Keuringsverslag van een elektrische laagspanning- en zeer lage spanningsinstallatie

NIET CONFORM

Straatnaam	Alkenstraat
Huisnummer	80
Busnummer	
Postcode	3512
Gemeente	Stevoort
Land	België

Controlebezoek van een huishoudelijke installatie volgens (KB 08/09/2019) - AREI Boek 1- 6.5. en 4.2.4.3.

Afbeelding schakel- en verdeelbord:

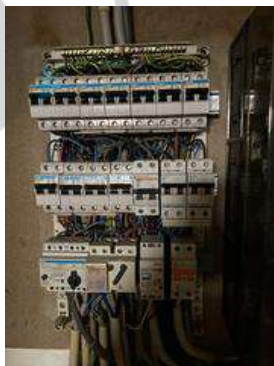
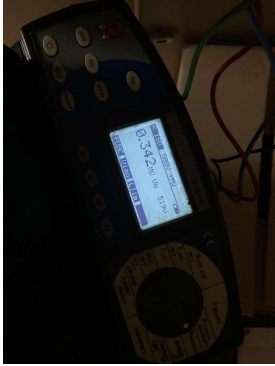
15.09 De genaakbare, naakte onder spanning staande delen zijn onvoldoende afgeschermd. (Boek 1 Afdeling 5.1.4. en 4.2.2.3.)

15.10 Niet gebruikte invoeringen van het verdeelbord zijn niet correct of onvoldoende afgedicht. (Boek 1 Afdeling 5.1.4. en 4.2.2.3.)

15.11 Interne verbindingen en/of doorsnede van de verdeelrails en verbindingen in het bord zijn onvoldoende. (Boek 1 Onderafdeling 4.4.1.1. en 4.4.1.5.)

16.01 Een verzegelbare differentieelstroombeschermingsinrichting dient geplaatst te worden aan het begin van de installatie. (Boek 1 Onderafdeling 4.2.4.3.)

16.06 De differentieelstroombeschermingsinrichtingen die worden geplaatst in huishoudelijke installaties zijn ten minste van het type A. Een differentieelstroombeschermingsinrichtingen van het type AC is niet toegelaten. (Boek 1 Onderafdeling 5.3.5.3.)
